710 - INSP
 ISO/IEC 17020
 Origineel verslag

Verkoop [Afd 8.4.2]

Verslagnummer:
 31/17042025/45805/49941/1

Inspectie adres: Mechelsesteenweg 358, 1933
 Zaventem (België)
 Type: Verkoop [Afd 8.4.2]

Elektrisch bord

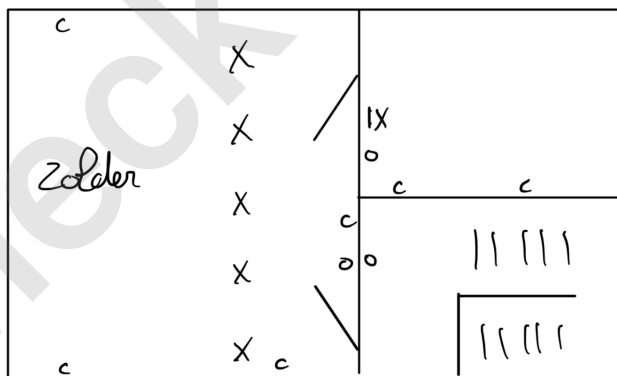
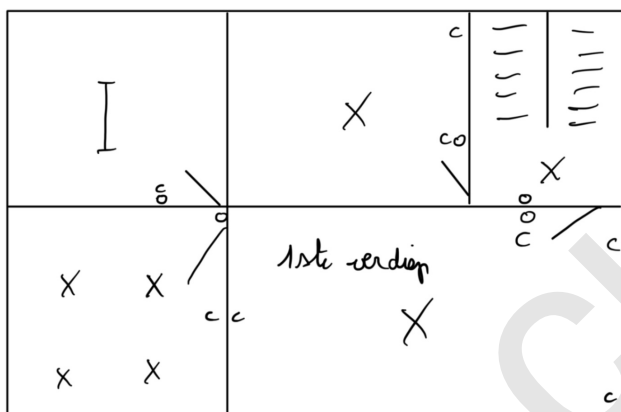
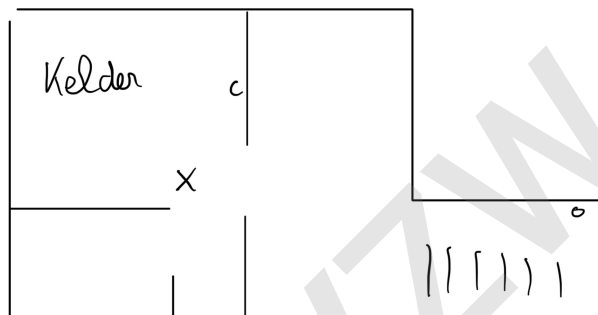
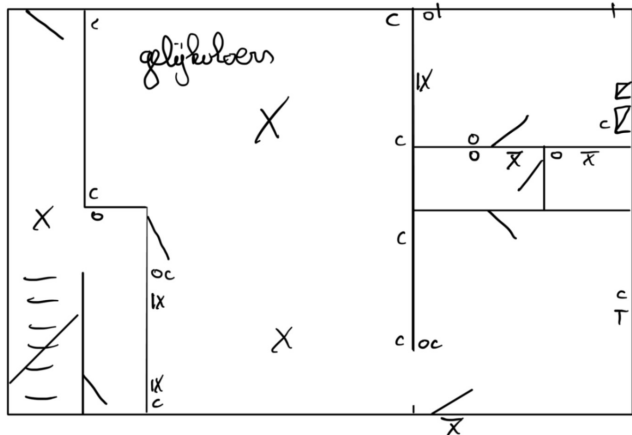
- Het verdeelbord is onvoldoende gemarkeerd. Individuele markering, voedingsspanning en/of gevarendriehoek ontbreken. - oAfd 3.1.3.3; Afd 9.4.1
- Het eendraadsschema en situatieplan zijn niet aanwezig. - oAfd 3.1.2.1

- De kringen, de onderbrekingstoestellen en of de beschermingstoestellen zijn niet duidelijk en zichtbaar gekenmerkt. - Afd 3.1.3
- Extra opmerking: O.a. bord 2

- De beschermingsgraad van de ruimte moet ten minste IPXX-D zijn voor ruimtes publiek toegankelijk en IPXX-B voor gewone ruimtes. - oAfd 4.2.2.3
- Hoofddifferentieelstroombeschermingsinrichting is niet aanwezig. - oAfd 4.2.4.3

- Het ontbreekt het hoofdbord aan een hoofdschakelaar om de 3 fasen en eventueel de nulleider gelijktijdig te onderbreken en deze functie kan slechts worden uitgevoerd door de stroomverbreker dewelke niet is ontworpen om secties te scheiden. - oAfd 5.3.5.2.b

- De penautomaten/zekeringen van hetzelfde circuit zijn niet van dezelfde nominale grootte. - oAfd 5.3.5.5
- De houders van de penautomaten zijn niet uitgerust met een kaliberstuk. - oAfd 5.3.5.5.a

- De sectiegrootte van de overbruggingen in de borden is niet aangepast aan de grootte van de beveiliging tegen overstroom. - oAfd 4.4.1.5
- De nominale stroom van de differentieelstroombeschermingsinrichting is niet aangepast aan de nominale stroom van de overstroombeveiliging in serie geplaatst ofwel aan de som van de nominale stroom van de overstroombeveiligingen stroomafwaarts hiervan geplaatst. - oAfd 5.3.5.3; oAfd 5.3.5.5.j

- Extra opmerking: O.a. Diff bord 2
- Een of meerdere stopcontacten zijn niet van kinderbeveiliging voorzien. - oAfd 4.2.2.3.b; Afd 8.2.1; Afd 8.2.2
- Stopcontacten, schakelaars en verlichtingsarmaturen van het type "open achteraan" mogen niet op rechtstreeks brandbare materialen geplaatst worden. - oAfd. 4.3.3.5
